**Mat: Respuesta a Ord. 852/2018**

**Fecha: 23 de marzo 2018**

Por medio del presente documento se procede a responder las observaciones realizadas en el marco de la presentación del informe ejecutivo referente al rescate arqueológico del “Edificio López de Alcázar” en función del permiso otorgado contenido en el Ord. N° 5444/17

**Figura 4.** Estado actual del área de intervención arqueológica. El área cercada superior (al oriente) corresponde a los 36 m<sup>2</sup> autorizados por CMN para rescate arqueológico.

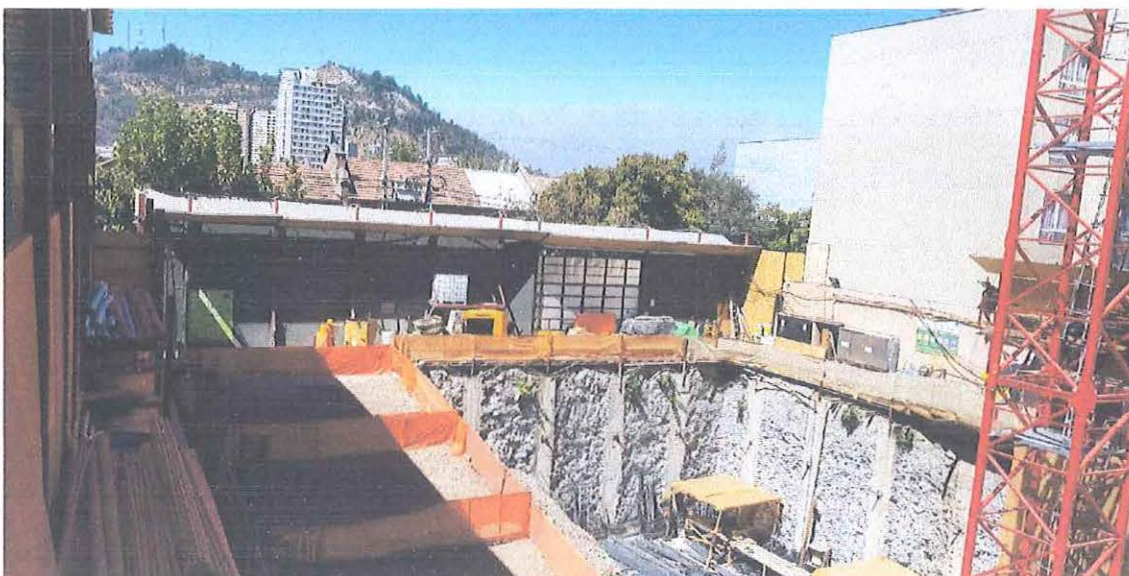
En lo referente a lo indicado por la arqueóloga evaluadora quien efectuó la visita a terreno, se da cuenta que, efectivamente en ese momento la parte superior de los 36m2 presentaba una acumulación de alrededor de 1 m de sedimento por sobre el nivel de la cota 0. Dicha situación se asume por el titular, sin embargo, se deja claro que dicha acción fue realizada en el entendido

En la actualidad, el sector donde se efectuó el rescate arqueológico se encuentra debidamente cercado y se ha retirado la totalidad del material que estaba acumulado de forma transitoria. Así ha permanecido y se dejará en este estado hasta obtener las liberaciones de terreno correspondientes para la construcción de las obras del proyecto.
